Collaudo statico e tecnico-amministrativo dei lavori per la realizzazione di una R.E.M.S. presso il fabbricato denominato “Blocco 10” sito all’interno del complesso dell’ex O.P.P. di Rieti

RELAZIONE DI COLLAUDO

CERTIFICATO DI COLLAUDO

PROCESSO VERBALE DI VISITA IN CORSO D’OPERA N° 1

14- Permeazioni angolo nord-ovest scarpata

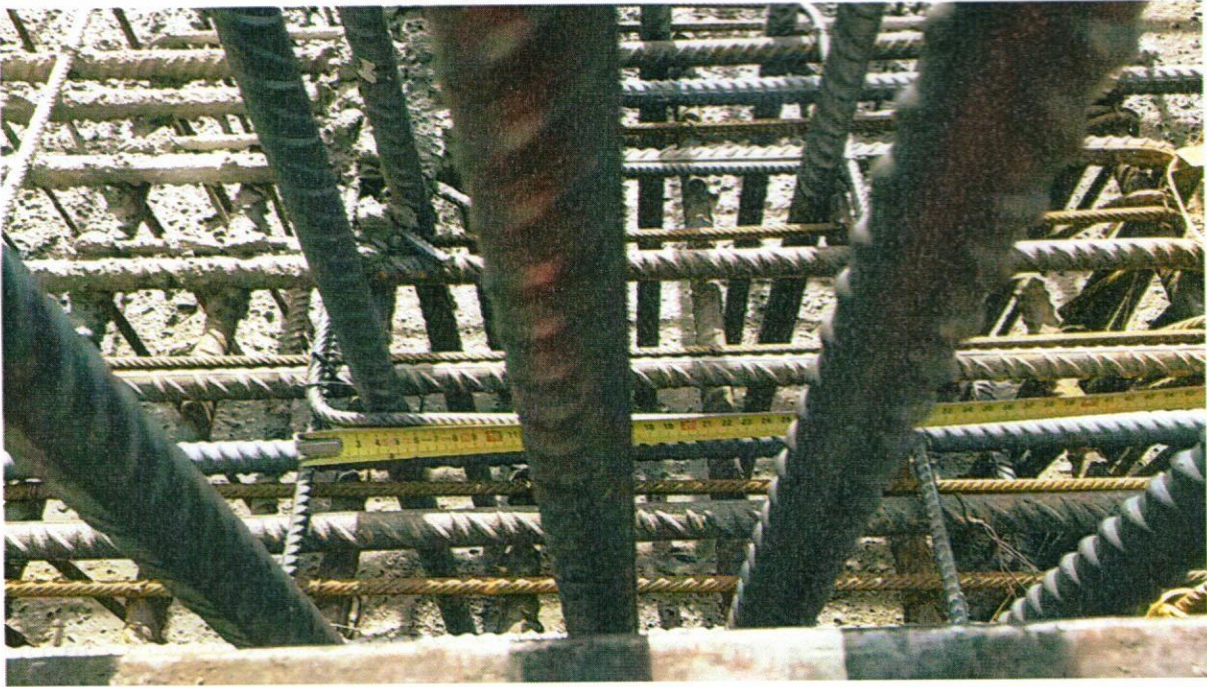
Si è rilevata la presenza di permeazioni d'acqua nell'angolo nordovest della scarpata, in presenza di strati argillosi e stagnazione a livello del magrone, malgrado la mancanza di precipitazioni da oltre 20gg. In relazione a quanto sopra la ditta appaltatrice dei lavori ha già preso provvedimenti temporanei tramite l'installazione di un pozzetto con pompa ad immersione.

Schema fili fissi e pilastri controllati (Estratti tav. S07 – zona ovest)

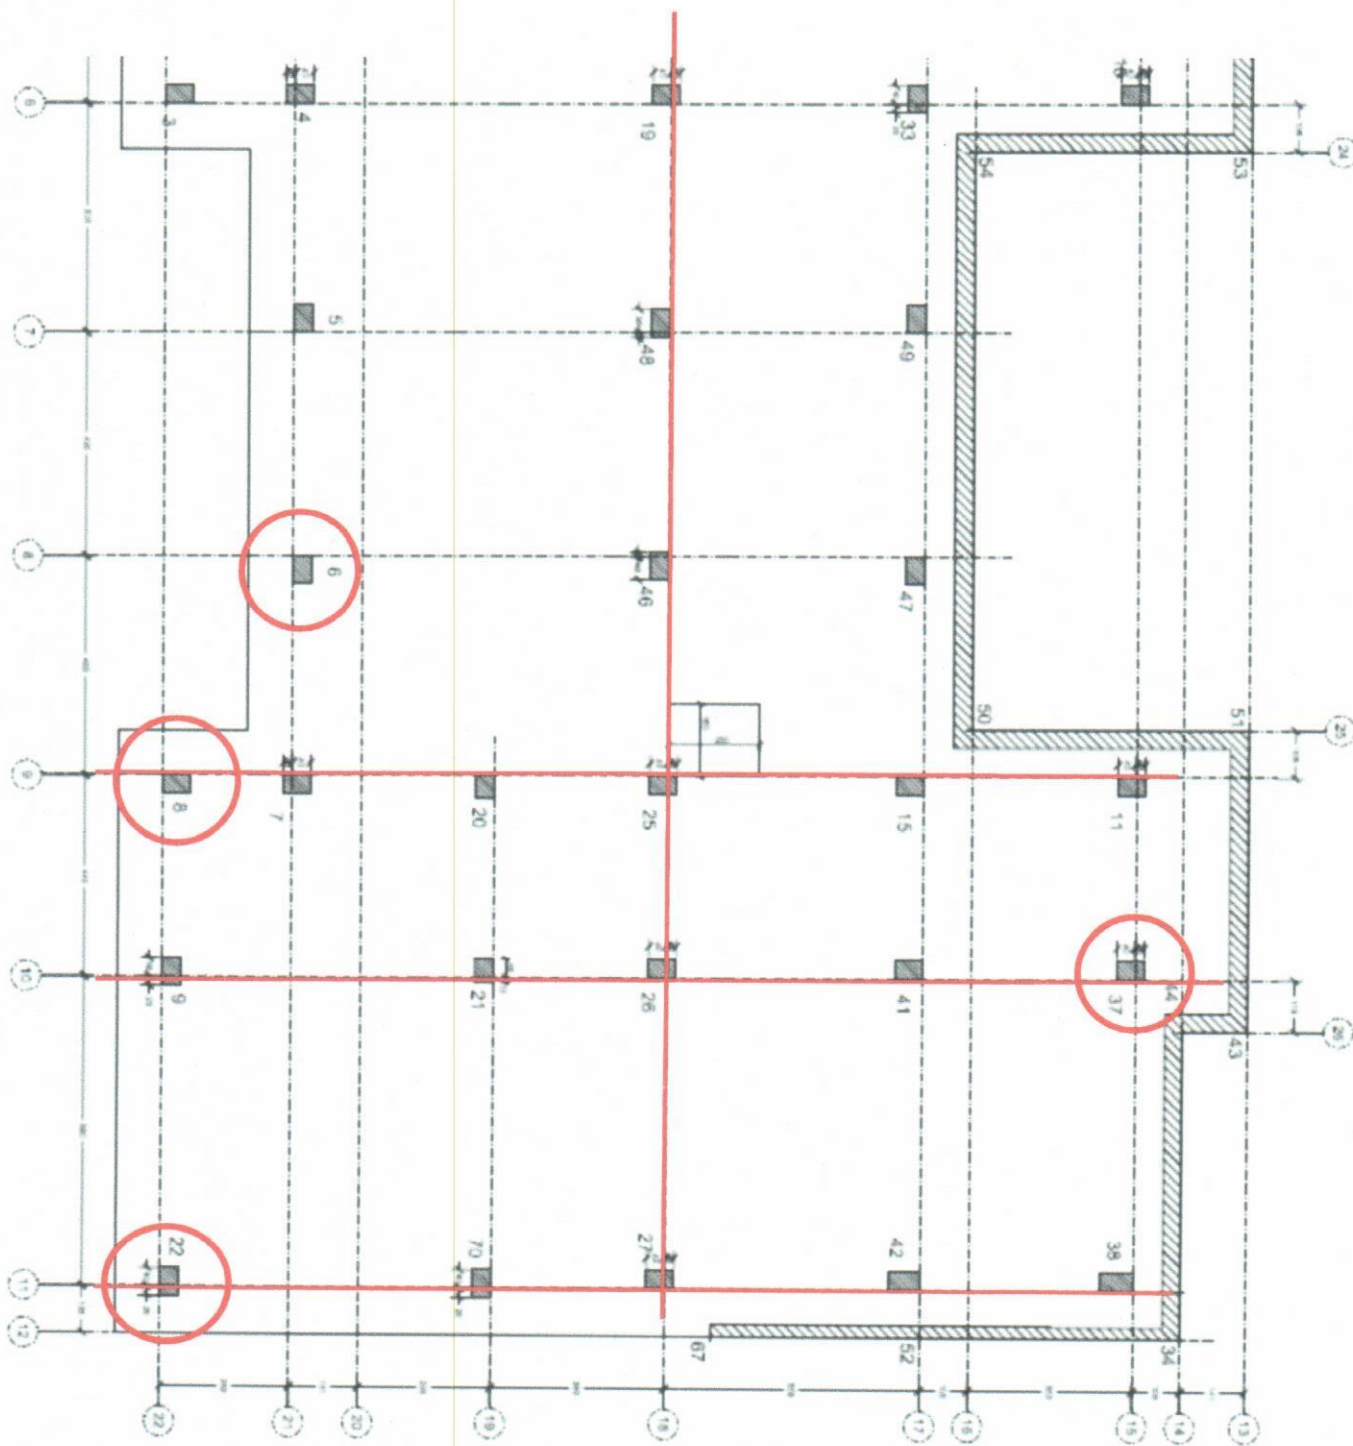
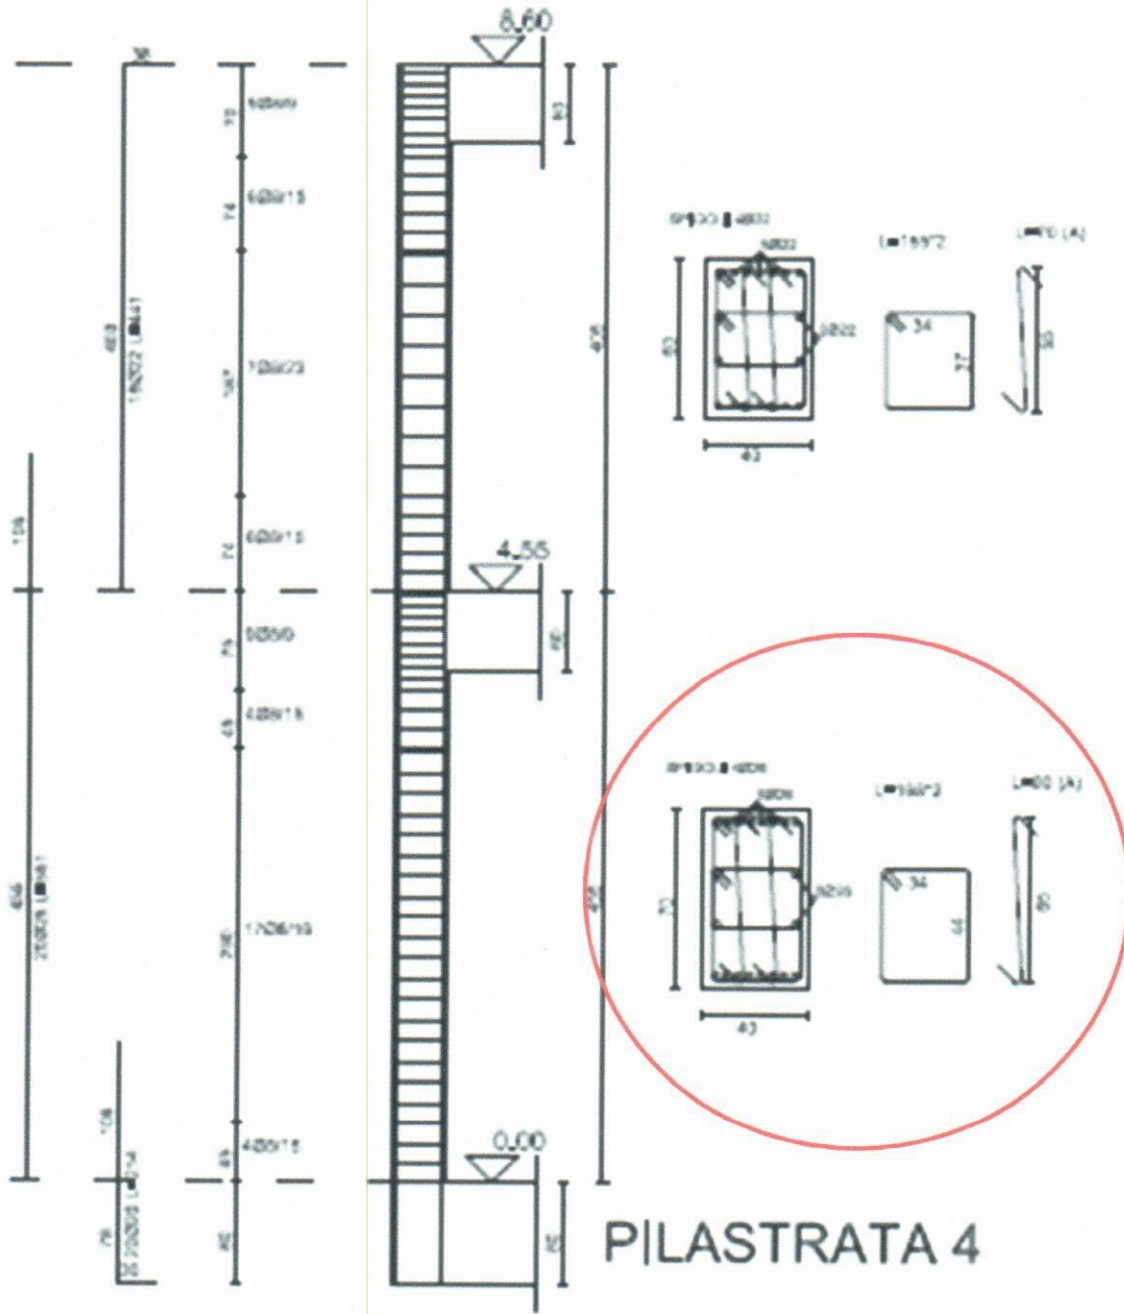
Il tutto come da grafico allegato. Si rileva in particolare che il pilastro n.4 – fili fissi 6 e 21 pur rispettando tali fili risulta di dimensioni planimetriche, nell'elaborato consegnato S07, 40x60. Viceversa da controllo sugli elaborati S09 risulta di dimensioni 40x70; in ragione di ciò è stato eseguito conforme alla tavola S09 per quanto riguarda le dimensioni e le armature.

Il Direttore dei Lavori si riserva di chiedere al progettista una dichiarazione sulle dimensioni del pilastro n.4 così come eseguito.

STRALCIO 2° IMPALCATO - EST

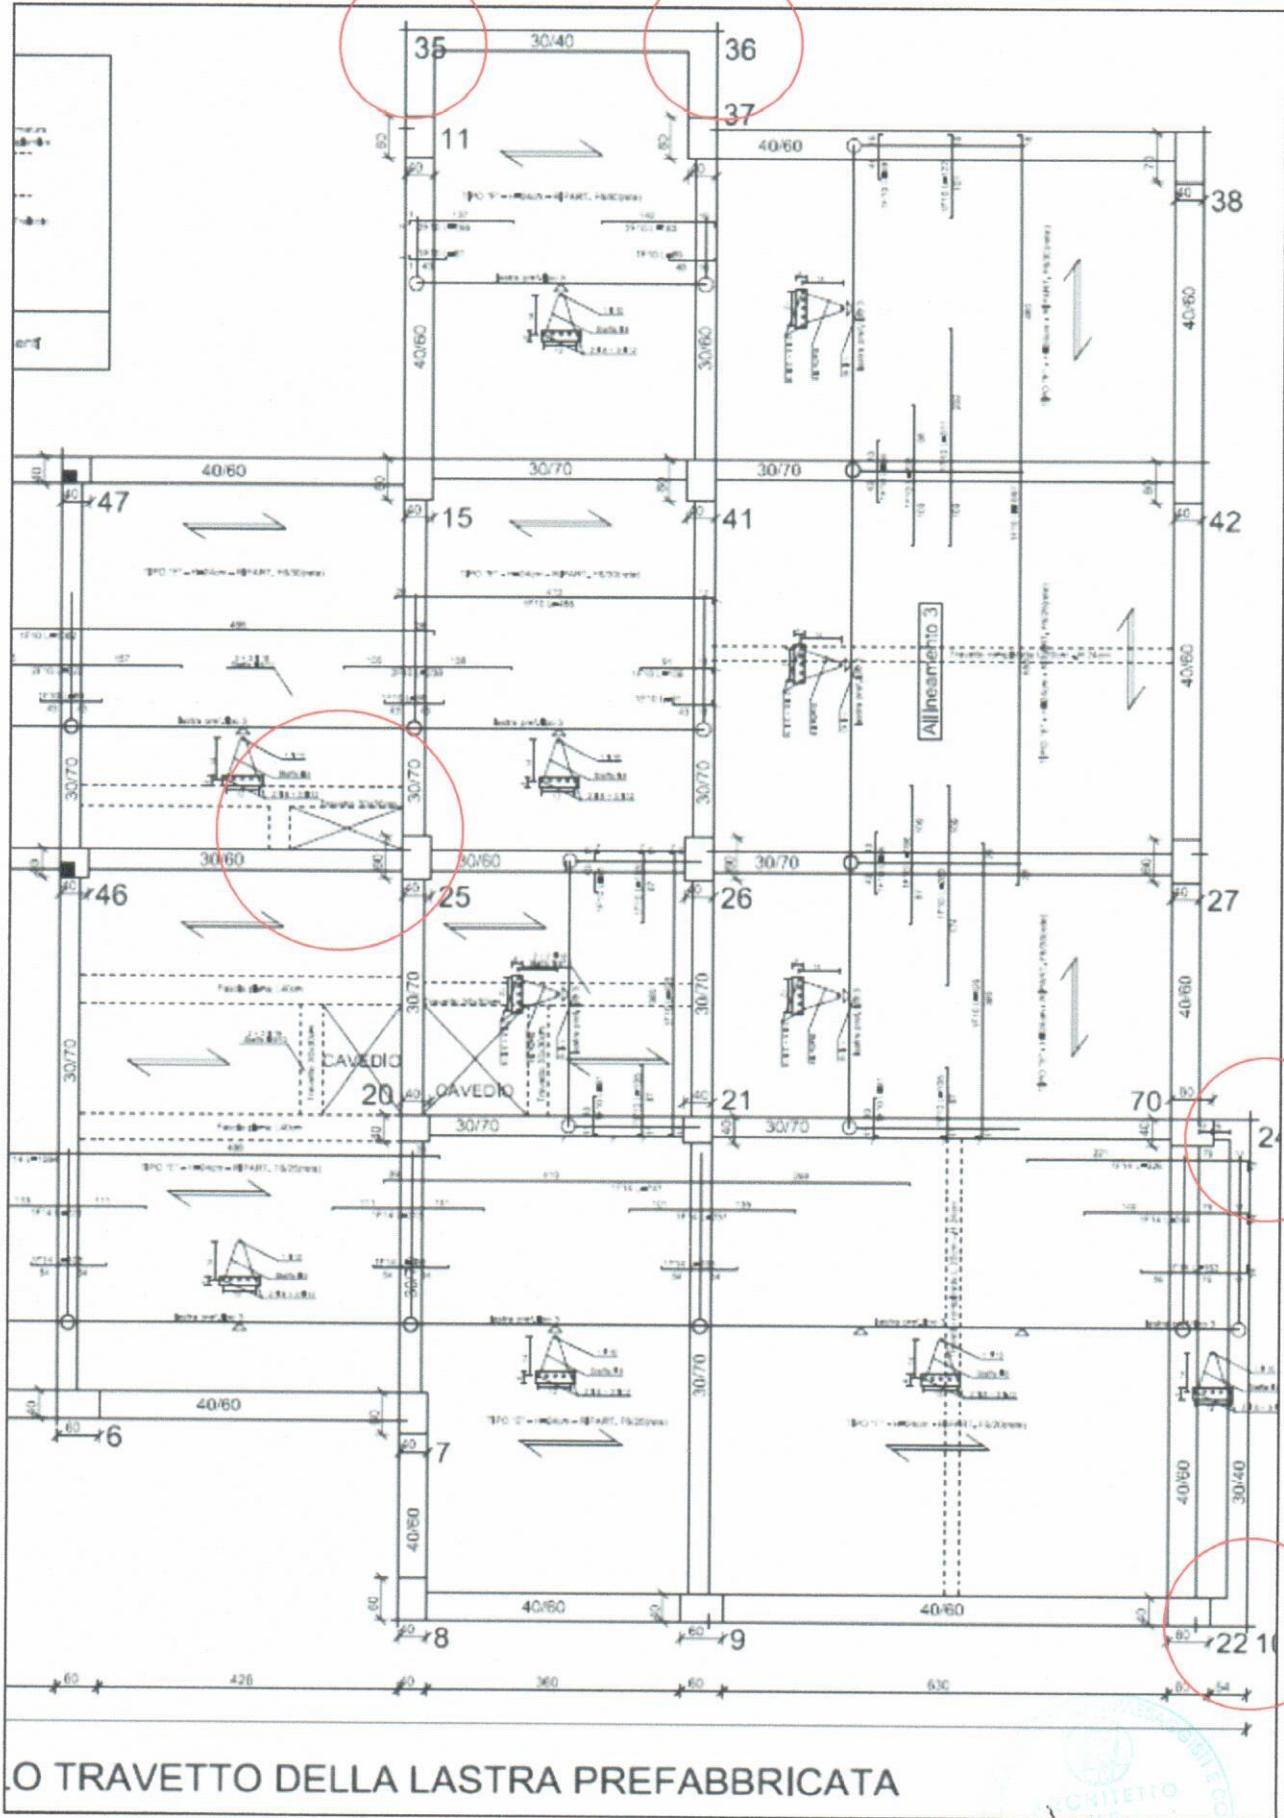
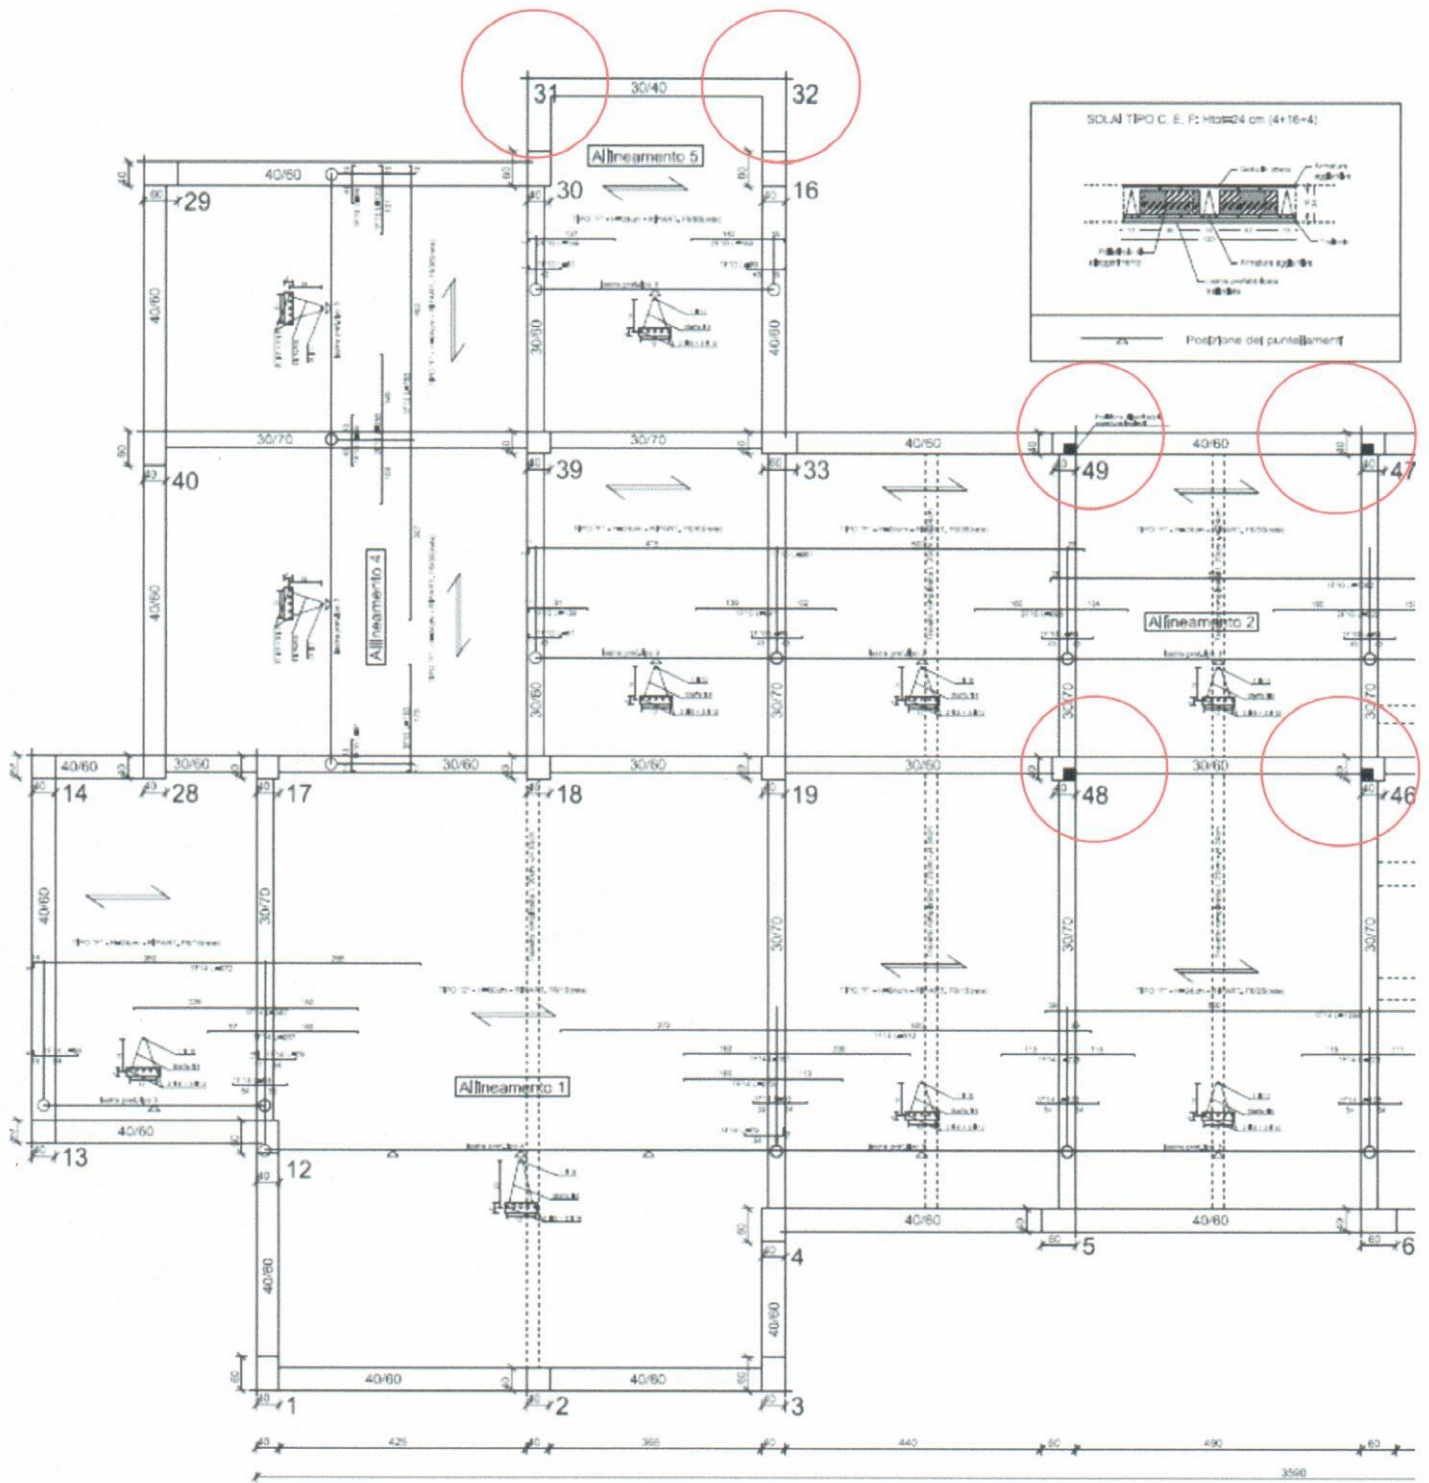
Sbalzi e cavedio oggetto di prescrizione

Foto 10 – Muro recinzione lato esterno: cavidotti da proteggere

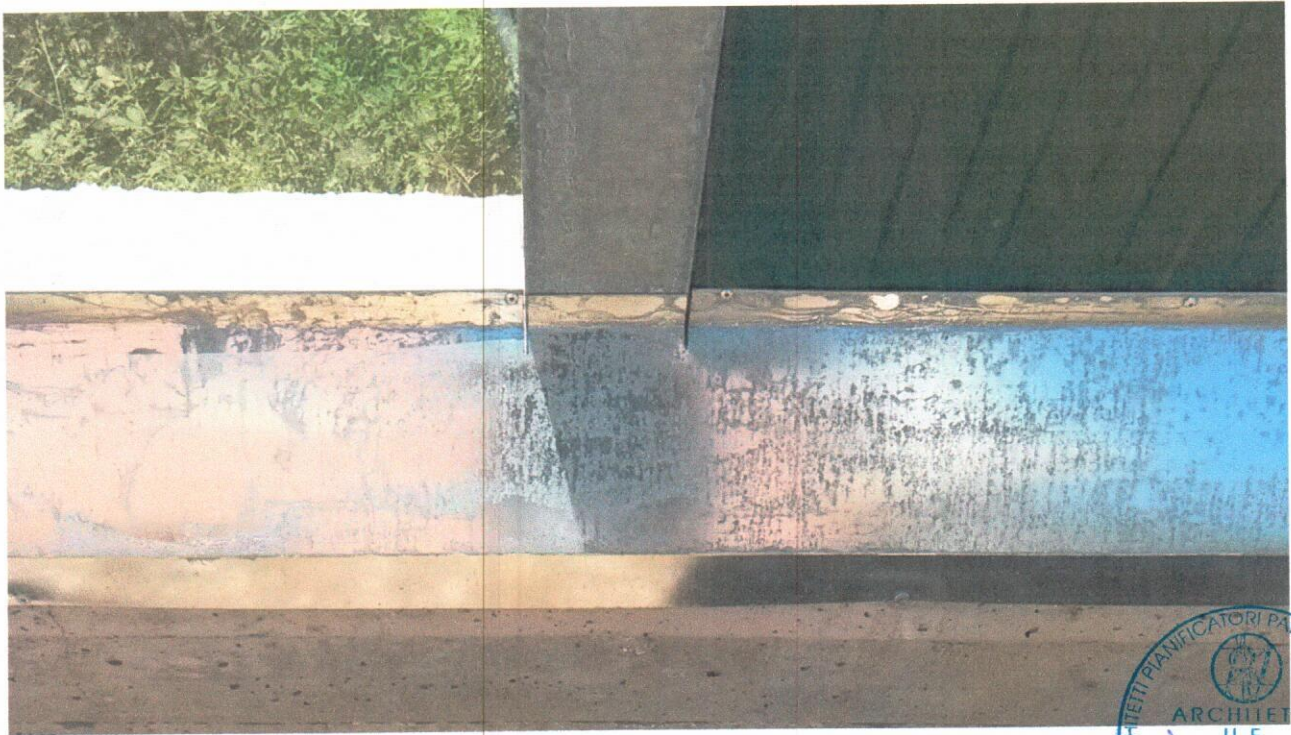
Foto 11–Spazio sotto secondo pianerottolo scala da rendere impraticabile per h. da terra fuori norma
